Giudizio n° 3725 del 01/09/2022

Oggetto: Apertura cava di ghiaia in loc. Piano di Corte

Comuni di Intervento: Canzano

Tipo procedimento: Verifica di Assoggettabilità a VIA ai sensi dell'art. 19 del D.Lgs. 152/06 e ss.mm.ii.

Fig. 4.0 - Planimetria con ubicazione lotti e prove in situ

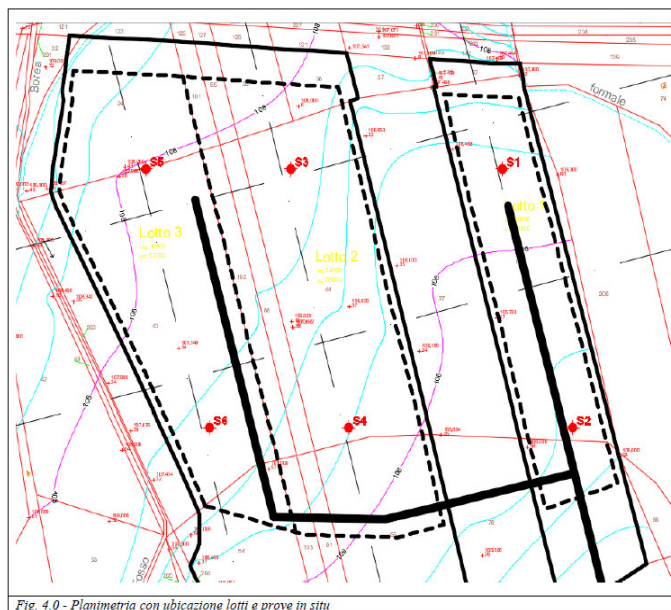
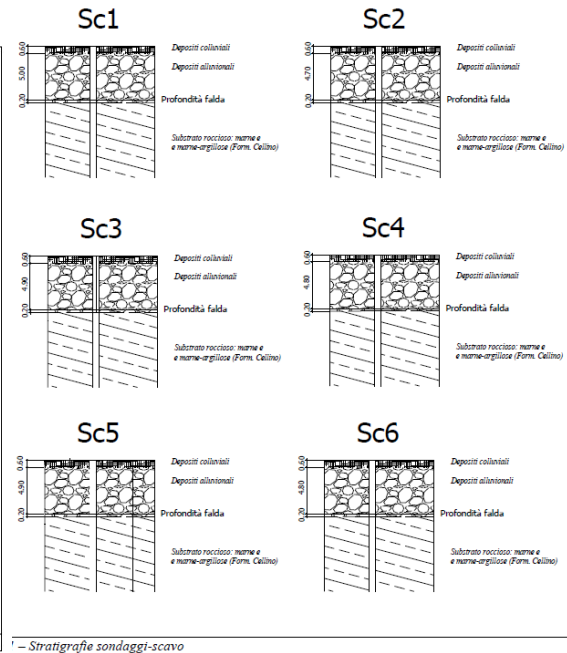
- 3) Approfondire lo studio idrogeologico, individuando la minima soggiacenza della falda mediante realizzazione di piezometri e misure di livello piezometrico significative;

Sempre il geologo dichiara che il progetto di coltivazione prevede il prelievo del terreno alluvionale fino ad una **profondità media di circa 3,3 m** dall’attuale piano campagna. Al termine dello sfruttamento verrà eseguito il recupero dell’area mediante il riempimento parziale dello scavo eseguito con terreno idoneo. Lo strato prossimo alla superficie, di circa 1 m, sarà formato da terreno vegetale (accumulato nella prima fase di estrazione), raccordando la superficie di ripristino con i terreni adiacenti. Le acque meteoriche saranno convogliate verso i fossi limitrofi al fine di non creare problemi di ristagno. **Piezometri ?**
